Commission économique pour l'Europe**Comité des transports intérieurs****Forum mondial de l'harmonisation
des Règlements concernant les véhicules****Groupe de travail de l'éclairage et de la signalisation lumineuse
Soixante-dix-huitième session**

Règlements n° 37 (Lampes à incandescence), n° 99 (Sources lumineuses à décharge) et n° 128 (Sources lumineuses à diodes électroluminescentes) et Résolution d'ensemble sur une spécification commune des catégories de sources lumineuses**Proposition d'amendement 1 à la version originale
de la Résolution d'ensemble sur une spécification
commune des catégories de sources lumineuses****Communication de l'expert du Groupe de travail « Bruxelles 1952 »
(GTB)***

Le texte ci-après, établi par l'expert du GTB, vise à corriger et à modifier certains détails concernant la spécification commune des catégories de sources lumineuses (R.E.5) (ECE/TRANS/WP.29/2016/111). Il n'y a pas d'amendements connexes aux Règlements n°s 37, 99 ou 128. Les modifications qu'il est proposé d'apporter au texte actuel du Règlement sont signalées en caractères gras pour les ajouts ou en caractères biffés pour les suppressions.

Feuille H9/1, figure 1, modifier comme suit :

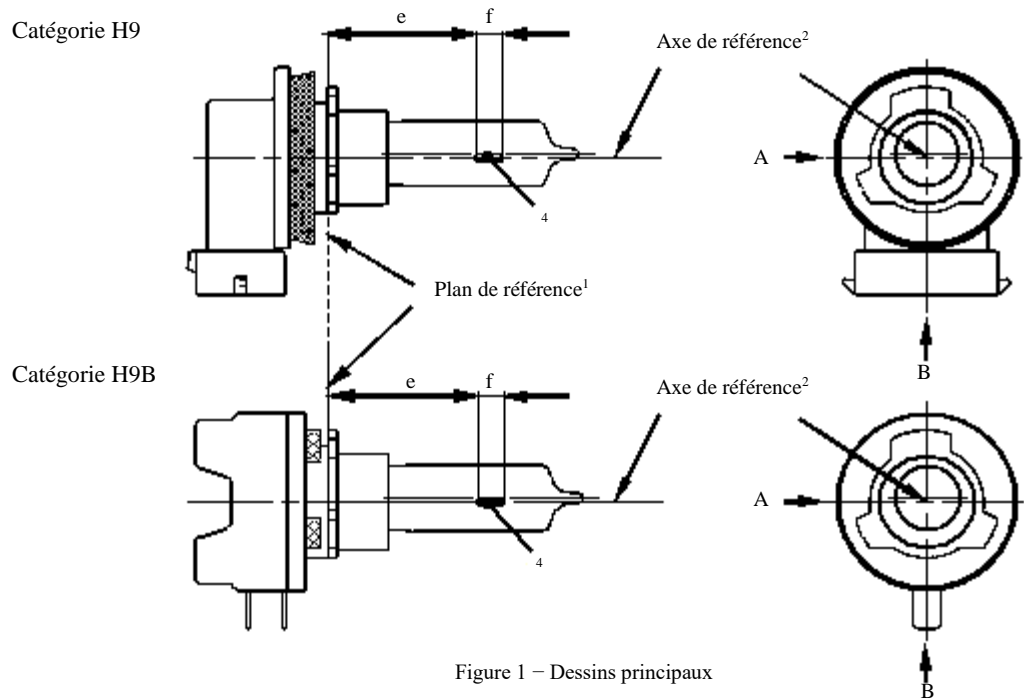
Remplacer le dessin par celui-ci :

Figure 1 – Dessins principaux
